**Comuni di Canobbio - Lugano - Porza
Repubblica e Cantone del Ticino**

Nuovo Quartiere Cornaredo (NQC)

Concorso internazionale di idee di urbanistica
con procedura di preselezione

RAPPORTO DI GIURIA

Progetto PANTAREI

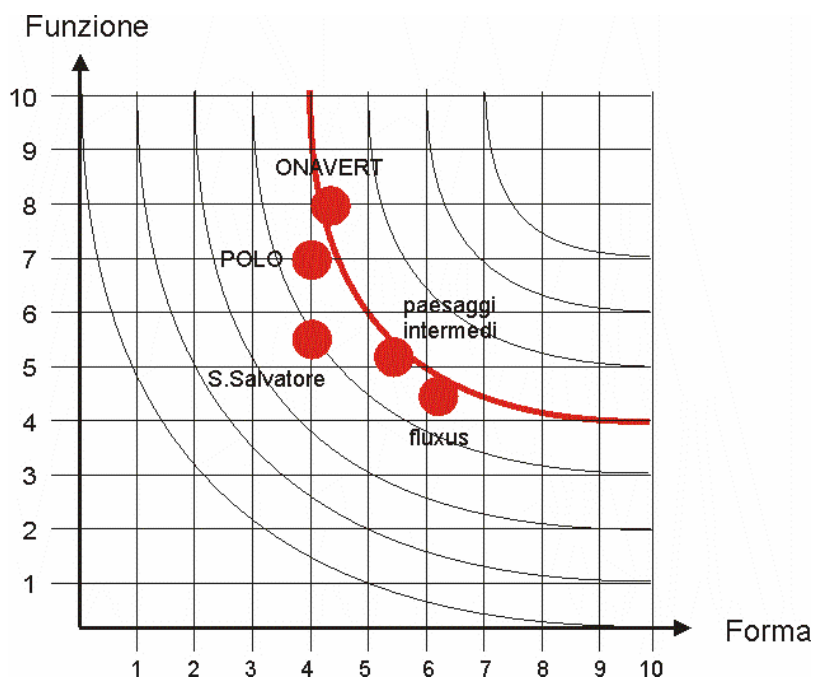
La soluzione di un grande "parco urbano" quale prima immagine qualificante per chi accede al polo urbano di Lugano non ha sollevato un giudizio positivo da parte della giuria per quel che riguarda la valutazione formale del progetto.

Considerando inoltre, che la realizzazione di questo parco avviene prevalentemente sui sedimi di proprietà privata all'interno del nuovo quartiere, la giuria ha espresso anche seri dubbi sulla funzionalità per quel che riguarda l'assetto delle proprietà e quindi sulle premesse per una reale fattibilità di questo progetto.

La scelta infine di rinunciare ad un asse stradale interno, di servizio al quartiere, innestando le strade di quartiere sul sistema viario principale di penetrazione al polo urbano, con un sistema "a pettine", non è stata considerata un soluzione soddisfacente dal punto di vista della funzionalità viabilistica.
